SY 形ワンタッチ S ソケット一部機種仕様変更のご案内

裏面配線形ソケット：SY4S-51、SY4S-61

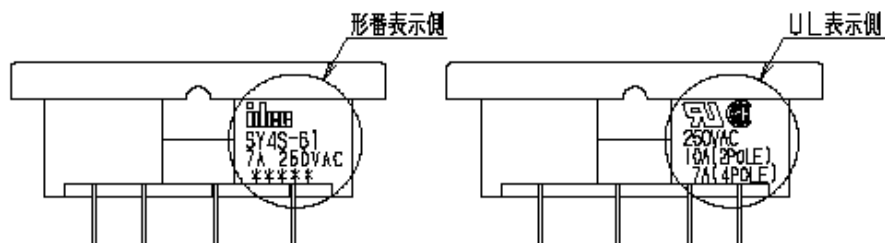
・UL 定格電流値の変更（2 極リレー使用時）

（変更前）7 A （変更後）10 A

UL 定格電流値の変更に伴い表示内容を下記の通り変更いたします。

形番表示側		UL 表示側	
	現行	変更後	現行	変更後
SY4S-51	idec SY4S-51 XXXXX	idec SY4S-51 7A 250VAC XXXXX	UL 250VAC 7A	UL 250VAC 10A(2POLE) 7A(4POLE)
SY4S-61	idec SY4S-61 XXXXX	idec SY4S-61 7A 250VAC XXXXX	UL 250VAC 7A	UL 250VAC 10A(2POLE) 7A(4POLE)
